Or.271.4.2022

Dotyczy postępowania o udzielenie zamówienia publicznego prowadzonego w trybie podstawowym - zamówienie klasyczne o wartości mniejszej niż progi unijne pn. „Budowa oraz przebudowa dróg na terenie Gminy Jasionówka”

DODATKOWE WYJAŚNIENIA TREŚCI SWZ

Droga powiatowa nr 1401B

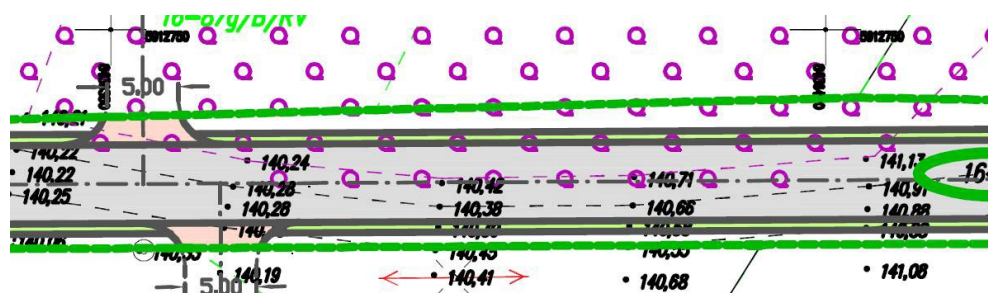
1. Zgodnie z opisem technicznym powierzchnia nawierzchni jezdni z betonu asfaltowego to 2.071,00m², w przedmiarze uwzględniono ilość 2.000,80m². Wyjaśnienie oraz ewentualne poprawienie przedmiaru - ***W opisie technicznym podano omyłkowo niewłaściwa powierzchnię jezdni. Powierzchnia podana w przedmiarze robót (2000,8 m²) jest prawidłowa.***

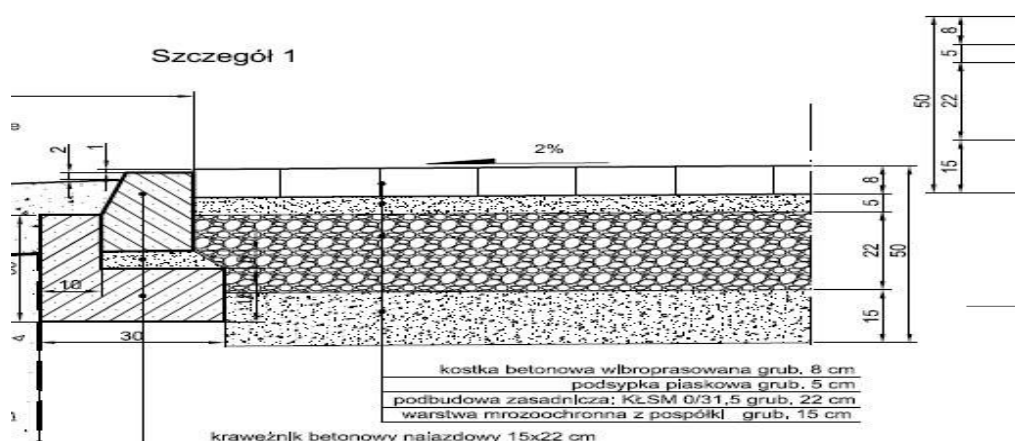
4. Zgodnie z przekrojami normalnymi:

Opis techniczny oraz przedmiar wskazuje natomiast podsypkę cementowo - piaskową gr. 5cm. Usunięcie rozbieżności i jednoznaczne wskazanie rodzaju podsypki - ***Należy zastosować posypkę cementowo – piaskową 1:4.***
